島田電機株式会社

全面フード 形状変更に関するお知らせ

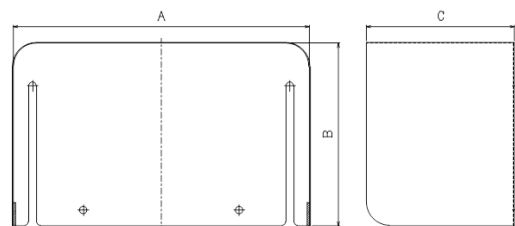
改良点としましては、全面フード背面にスリットを入れた事により設置・配線後に取付が容易に出来るようになり施工がより楽になりました。また、強風などが吹いた場合でもスリットの隙間から風が抜ける事により、フードへの直接ダメージが軽減され製品自体の耐久性も上がります。

2015年9月1日受注分から自動的に新型フードに切り替えて販売をさせていただきますが、それ以前に納入を希望される場合でも対応をさせていただきますので、弊社担当者までご連絡くださいますよう、よろしくお願い致します。
